Product Change Notice (PCN)

件名: RA2E2 グループ I3C 機能改訂
 発行日: 2/24/2022
 出荷開始予定日: 7/1/2022

Appendix. 変更内容詳細:

#1 : I²C マスタ 送信データ書き込み時の動作

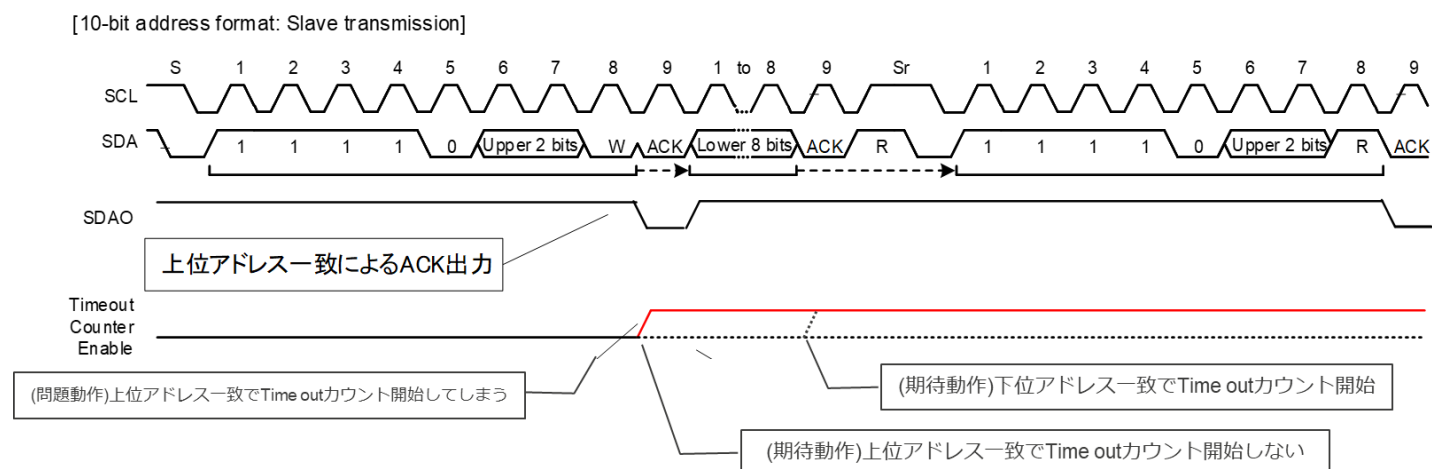
MCU Ver.1 ではフレームの最初のデータの出力タイミングと、送信データ書き込みタイミングが競合した場合、送信される最初のデータ(b7)の送信が 1 ビットずれて開始されてしまいます。

MCU Ver.1 では送信データ書き込み時のソフトウェア回避策が必要ですが、MCU Ver.2 ではソフトウェア回避策が不要になります。

MCU Ver.2 で MCU Ver.1 と同じソフトウェア回避策を実施しても問題ありません。

注. **MCU Ver.1** では、下記の制限事項と回避策があります。本制限事項と回避策は **MCU Ver.2** では不要です。

図 25.104 に示すように、I²C マスタ送信フローチャートの[3]と[4]で NTST.TDBEF0 が 1 であることを確認するときには、以下の処理が必要です。

#3 : I²C スレーブ 10Bit アドレス、下位アドレス不一致時の ACK 出力動作

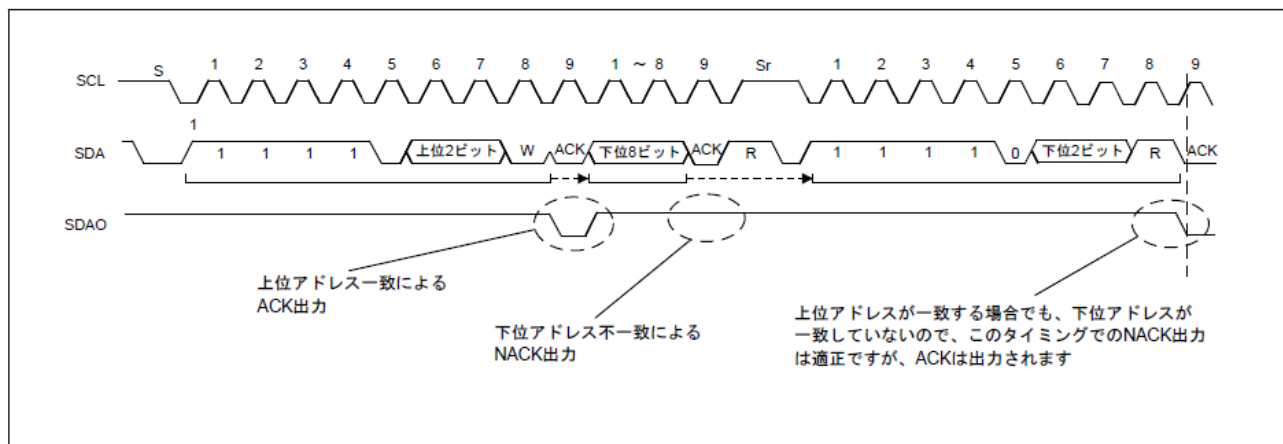
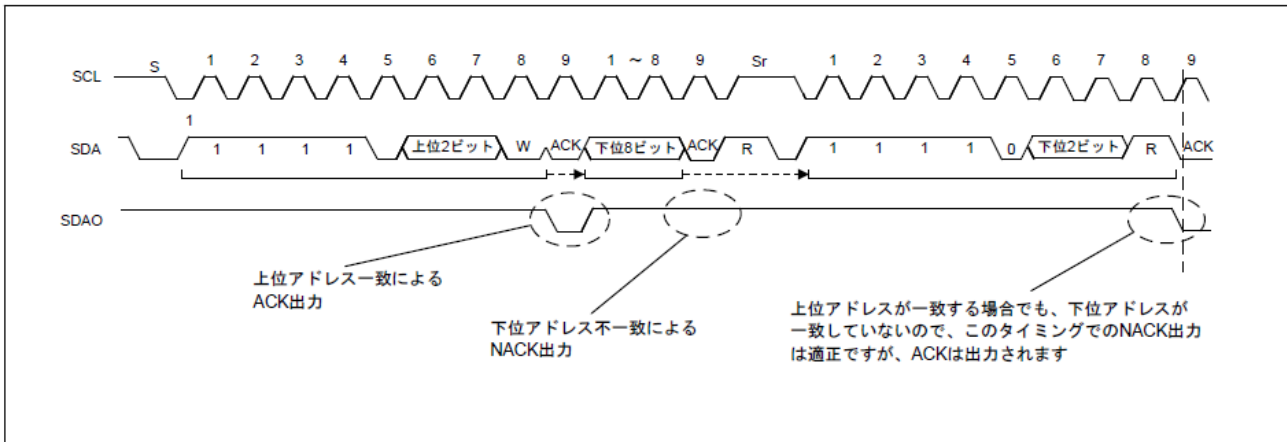
MCU Ver.1 では 10 ビットアドレスフォーマットでのスレーブ送信の場合、下記の制限事項と回避策があります。

MCU Ver.2 では制限事項と回避策は不要になります。

MCU Ver. 1では下記の制限と回避策があります。この制限と回避策はMCU Ver. 2では不要となります。

複数のI²C スレーブがI²C バスに接続し、このモジュール以外のI²C スレーブが繰り返しのスタートコンディションの後で上位アドレス/RにNACK 応答する可能性がある場合、以下の制限と回避策があります。

- 回避策：このモジュールに割り当てられた 10 ビットアドレスの上位 2 ビットを、他のスレーブと異なる値に設定してください。アドレスが枯渇して異なる値に設定できない場合、制限 (1)を使用してください。
- 制限 (1)：10 ビットアドレスを使用しません。
- 制限 (2)：上図の赤い円で囲った ACK 応答の後、どのスレーブもデータを応答しない場合、SDA がHigh を維持し、I²C マスタは 0xFF データを受信します。0xFF を異常データとして取り扱えるシステムの場合、I²C マスタ側で 0xFF を読み込み、廃棄します。0xFF が有効データである場合は、制限 (1) を使います。

#4 : I3C スレーブ ENTDAAC によるアドレスアサイン時のアービトレーション動作

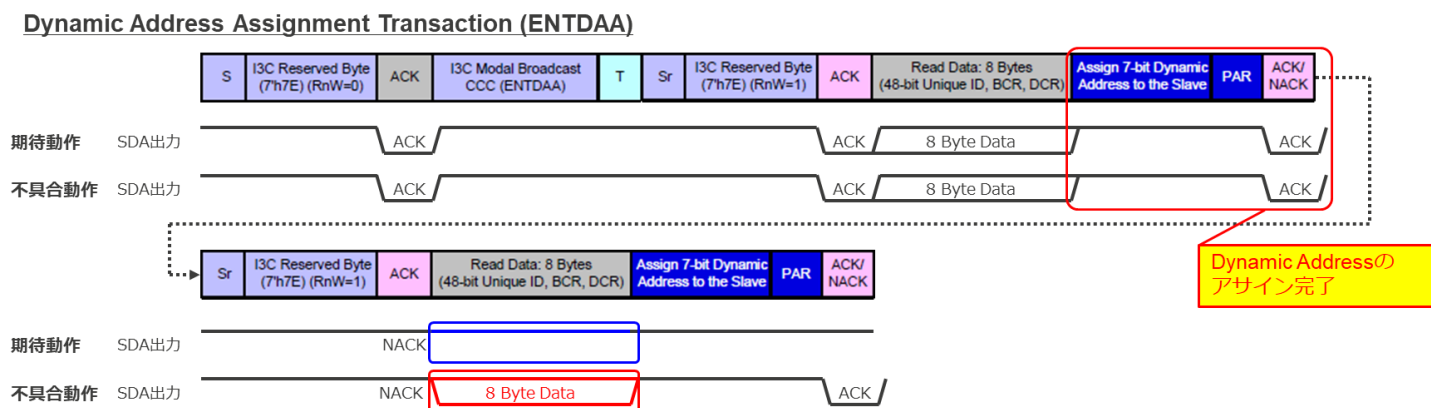
MCU Ver.1 では、I3C スレーブモード時に ENTDAAC コマンドによってダイナミックアドレスのアサインが行われた場合、ダイナミックアドレスアサイン後も他のスレーブの ACK 応答に反応してダイナミックアドレスアービトレーションに参加してしまいます。

MCU Ver.1 ではダイナミックアドレス割り当て時の制限と回避策が必要ですが、MCU Ver.2 では制限回避策が不要になります。

MCU Ver.2 で MCU Ver.1 と同じソフトウェア回避策を実施しても問題ありません。

MCU Ver.1では、以下の制限と回避策があります。この制限と回避策は、MCU Ver.2では不要です。

- 注. 複数のI3C (I3C スレーブ) がI3C バスに接続している場合、ダイナミックアドレスを以下の順で割り当ててください。
1. I3C (I3C スレーブ) のSDCTPIDH レジスタと SDCTPIDL レジスタ (6 バイト) に、ダイナミックアドレスアービトレーションにより他のスレーブデバイスよりも低い優先度となる値 (全ビット 1 など) を設定します。
 2. I3C (I3C スレーブ) のスタティックアドレスを設定した後、SETDASA / SETAASA コマンドを使ってダイナミックアドレスを割り当てます。

3. ENTDAACOMMANDを使って、I3C (I3C スレーブ) 以外の I3C スレーブデバイスにダイナミックアドレスを割り当てます。

図 25.96 I3C マスタでのエラー復帰動作フローチャート例

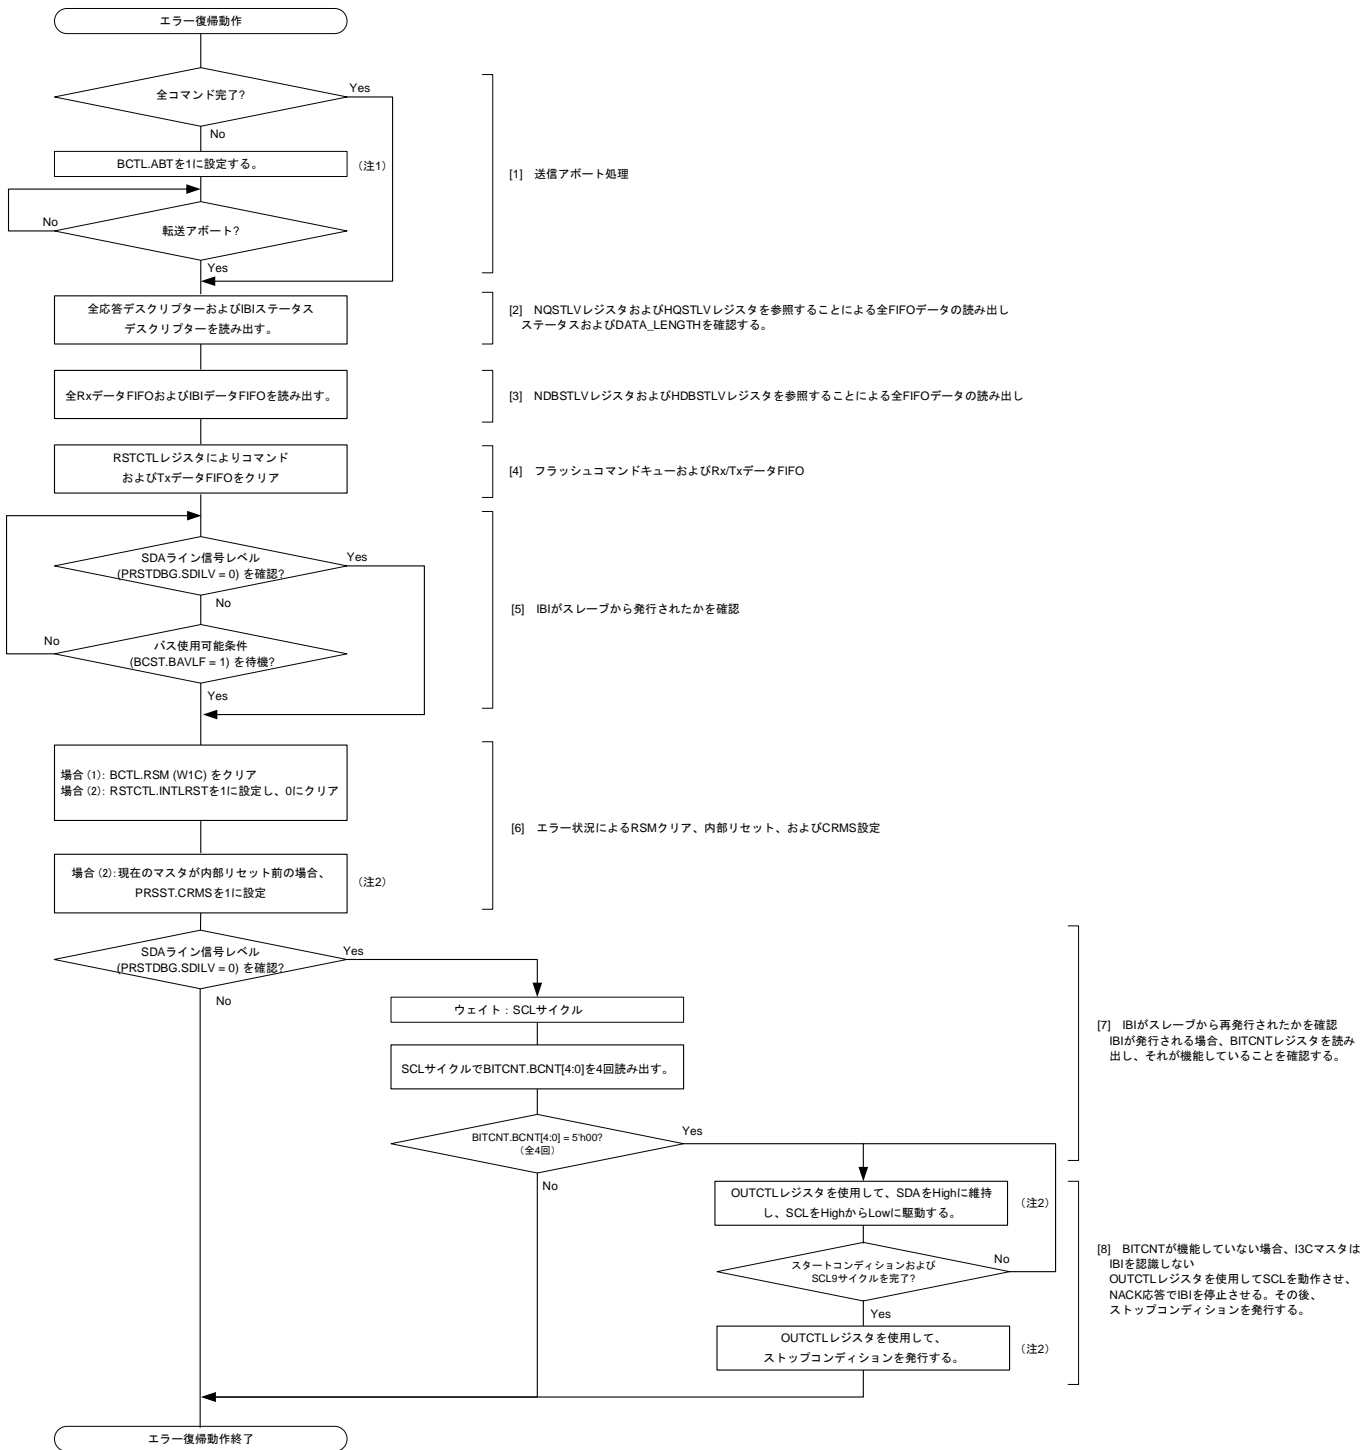
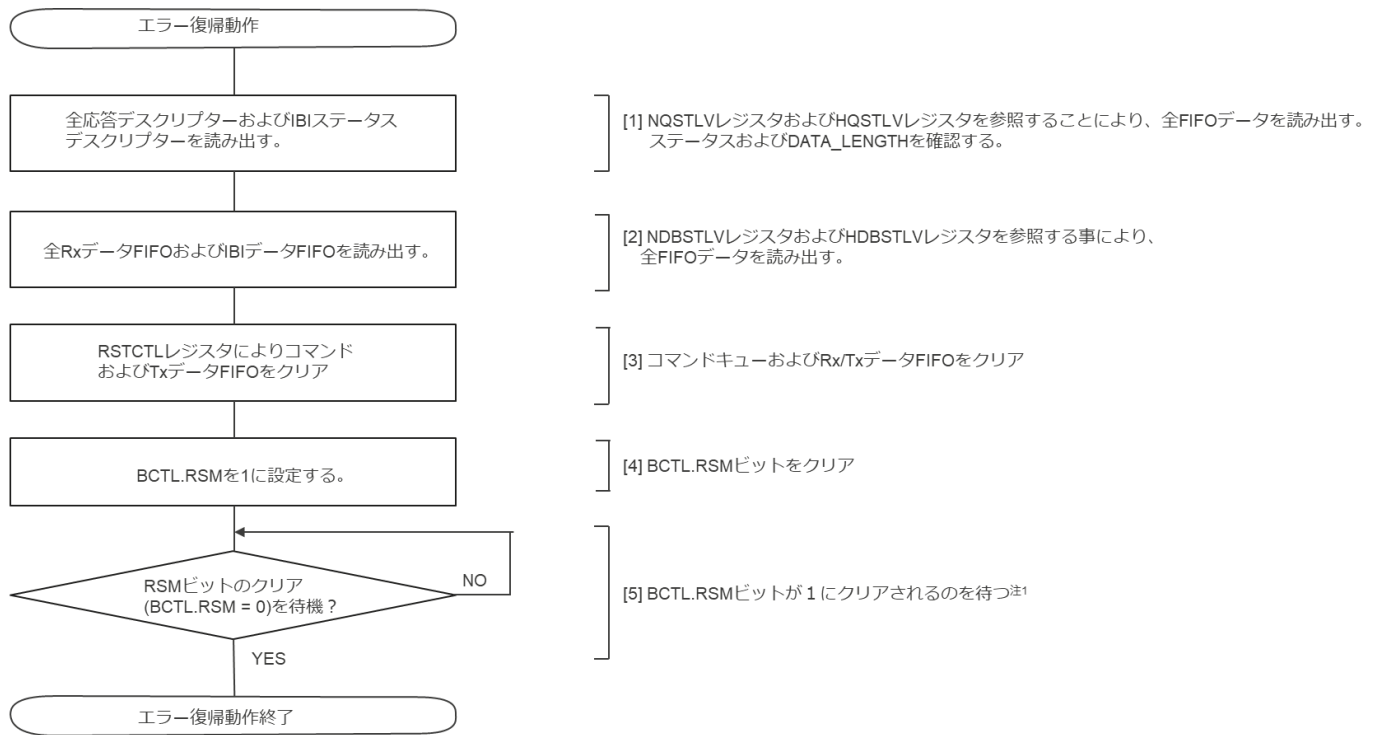
MCU Ver.2 ではエラー復帰フローの複雑性改善の為、エラーが発生すると I3C がサスペンド (BCTL.RSM=1)になるように回路修正を実施します。I3C がサスペンドになった後、サスペンド状態から復帰し I3C 動作を再開させるために、BCTL.RSM ビットに値 1 を書き込んでください。

上記の改善により MCU Ver.2 では図 25.96 と図 25.97 で示すエラー復帰フローが簡略化されます。

MCU Ver.2 で MCU Ver.1 と同じエラー復帰フローを実施しても問題ありません。

注. **MCU Ver.1では下記のエラー復帰フローを適用してください。**

MCU Ver.1のエラー復帰フローを図 25.96-1 と図 25.97-1 に示します。

注. **MCU Ver.2では下記のエラー復帰フローを適用してください。**

エラーが発生した場合、I3Cはサスペンドになります(BSTL.RSMが1になります)。I3Cがサスペンドになった後、アプリケーションはサスペンド状態から復帰しI3C動作を再開する為に、BCTL.RSMビットに値1を書き込む必要があります。

MCU Ver.2のエラー復帰フローを図 25.96-2、図 25.97-2に示します。
